改善箇所説明図

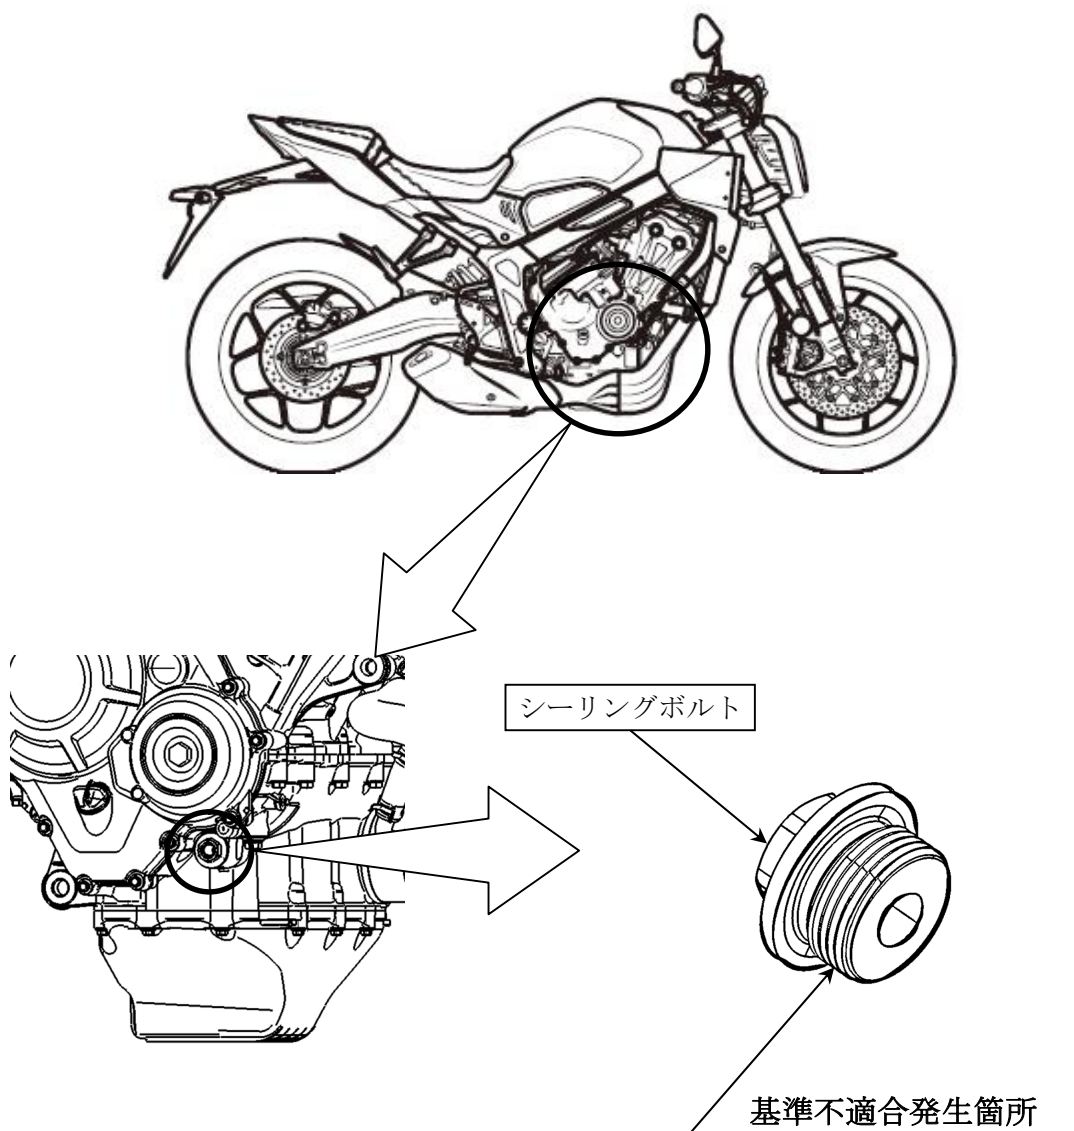
原動機のロアケースに組み付けるシーリングボルトにおいて、検査治具の管理及び成形方法が不適切なため、ボルトのねじ部が成形不良となり、ボルトを締付けた状態でのシール性能が低下するものがある。そのため、そのまま使用を続けると、エンジンオイルが漏れ、漏れたオイルが排気管に付着して発煙し、最悪の場合、オイルが後輪タイヤに付着して転倒するおそれがある。

全車両、シーリングボルトを良品に交換する。

注： は交換部品を示す。

識別：車台番号打刻部付近に赤色の識別ラベルを貼付する。
